WARNING: AFTER REPLACING THE CV JOINT IT IS NECESSARY THAT A SKILLED TECHNICIAN WILL CARRY OUT AN ACCURATE CHECK ON TOE - IN AND CAMBER ANGLE OF TYRES. SUCH OPERATION SHOULD BE CARRIED OUT IN ACCORDANCE WITH THE VEHICLE MANUFACTURER'S INSTRUCTIONS. **THE NEW C.V. JOINT WITH DUST SHIELD CAN REPLACE THE OLDER MODEL WITHOUT DUST SHIELD.** (See figure below)

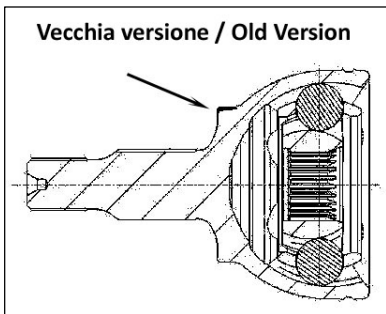
ATTENZIONE: DOPO AVERE SOSTITUITO IL GIUNTO, È NECESSARIO FAR ESEGUIRE DA UN TECNICO SPECIALIZZATO IL CONTROLLO DELLA CONVERGENZA E DELLA CAMPANATURA DEGLI PNEUMATICI. TALE OPERAZIONE DEVE ESSERE ESEGUITA RISPETTANDO LE ISTRUZIONI DELLA CASA COSTRUTTRICE DEL VEICOLO. **IL NUOVO GIUNTO CON PARAPOLVERE INTEGRATO E' INTERCAMBIABILE CON LA VECCHIA VERSIONE SENZA PARAPOLVERE.** (Vedi figura sotto)

LE NOUVEAU JOINT ANTI-POUSSIÈRE INTÉGRÉ PEUT REMPLACER L'ANCIEN MODÈLE SANS ANTI-POUSSIÈRE. (Voir figure ci-dessous)

ACHTUNG: NACH WECHSELN DES GELENKES IST DIE UEBERPRUEFUNG VON SPUR UND STURZ DURCH EINEN FACHMANN ERFORDERLICH. DIESE KONTROLLE SOLLTE IN UEBEREINSTIMMUNG MIT DEN ANGABEN DES FAHRZEUGHERSTELLERS ERFOLGEN. **ES IST MÖGLICH, DAS FRÜHERE MODELL OHNE SCHUTZBLECH DURCH DAS NEUE RADGELENK MIT INTEGRIERTEM SCHUTZBLECH ZU ERSETZEN** (siehe Abbildung unten).

ADVERTENCIA: DESPUÉS DE REEMPLAZAR LA JUNTA, ES NECESARIO QUE UN TÉCNICO ESPECIALIZADO COMPRUEBE LA CONVERGENCIA Y LA CAÍDA DE LOS PNEUMÁTICOS. ESTA OPERACIÓN DEBE SER REALIZADA SIGUIENDO LAS INSTRUCCIONES DEL FABRICANTE DEL VEHÍCULO. **LA NUEVA JUNTA HOMOCINÉTICA CON FILTRO INTEGRADO DE PROTECCIÓN CONTRA EL POLVO PUEDE SUSTITUIR AL MODELO ANTIGUO SIN FILTRO.** (Ver figura inferior)

ВНИМАНИЕ: ПОСЛЕ ЗАМЕНЫ ШУРСА, НЕОБХОДИМО ПРОВЕРИТЬ СХОЖДЕНИЕ И РАЗВАЛ КОЛЕС. ДАННУЮ ОПЕРАЦИЮ ТРЕБУЕТСЯ ВЫПОЛНИТЬ В СООТВЕТСТВИИ С ИНСТРУКЦИЯМИ ПРОИЗВОДИТЕЛЯ. **НОВЫЙ ШУРС С ЗАЩИТОЙ ОТ ПЫЛИ МОЖЕТ ЗАМЕНИТЬ СТАРЫЕ МОДЕЛИ, НЕ ИМЕЮЩИЕ ТАКОЙ ЗАЩИТЫ** (см. рисунок ниже).
